**Emne:** SV: Oppsummering frå synfaring 30. mars 2023

Løsning med bruk av stige som tredje mulige rømningsvei (i tillegg til trapperom Tr1 og utvendig trapp) fra de aktuelle leilighetene fra plan 3 er prosjektert av oss, og prosjekteringen kontrollert av A/STAB. Det må benyttes typegodkjente produkter, med innfesting og montering som angitt av produsenten, er dette

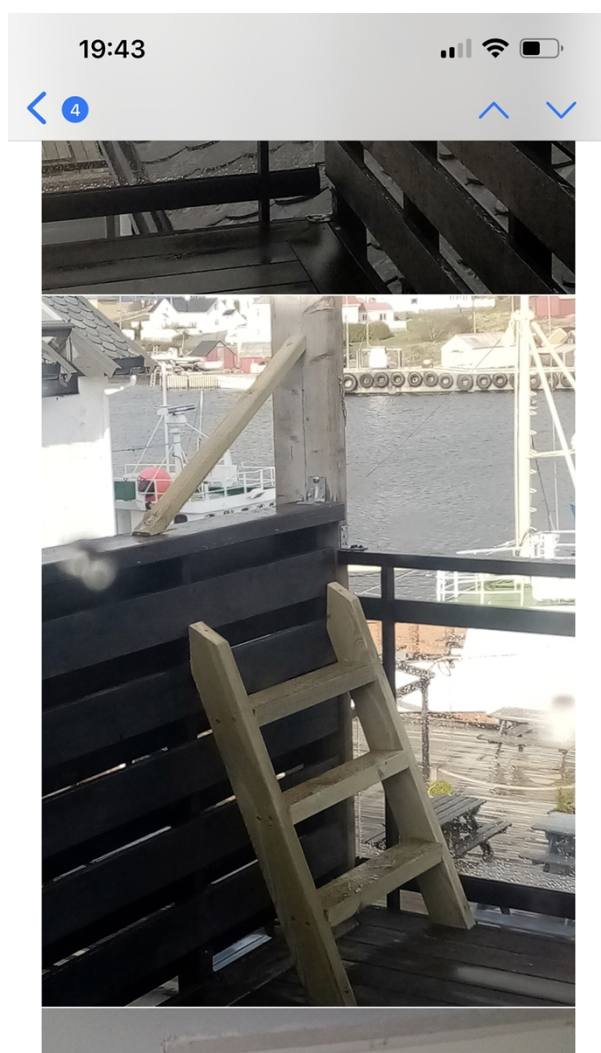
Vedlagt under det tilsendte bildet.

Dersom trappen festes skikkelig med en permanent holdbar løsning i topp og bunn mener vi dette vil være en forsvarlig løsning for å forenkle inntredning i og bruk av stigen. Vi vil likevel anbefale at det byttes til opprinnelig løsning med port, da dette ytterligere forenkler bruken.

Vi tar imidlertid som sagt ikke ansvar for den utførte løsningen mht. innfesting og montering av stigen. Valg av produkter og utførelse av branntekniske løsninger ligger utenfor vårt ansvarsområde, og må dokumenteres og ansvarsbelegges de utførende.

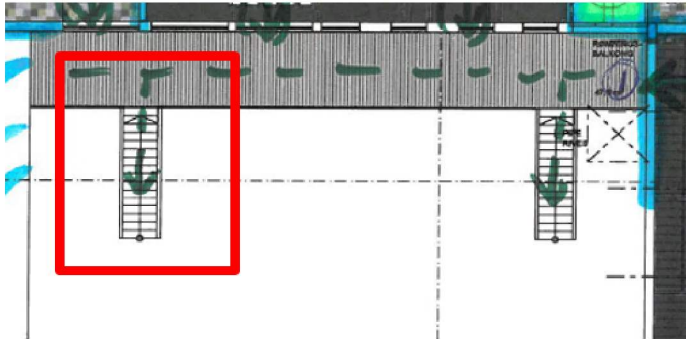
Vi snakket om dette i et møte i forbindelse med at du ønsket å fjerne den ene av de to trappene:

Om det er etablert solide trinn kan dette være en mulig løsning om port ikke er ønskelig, send gjerne bilder av dette.
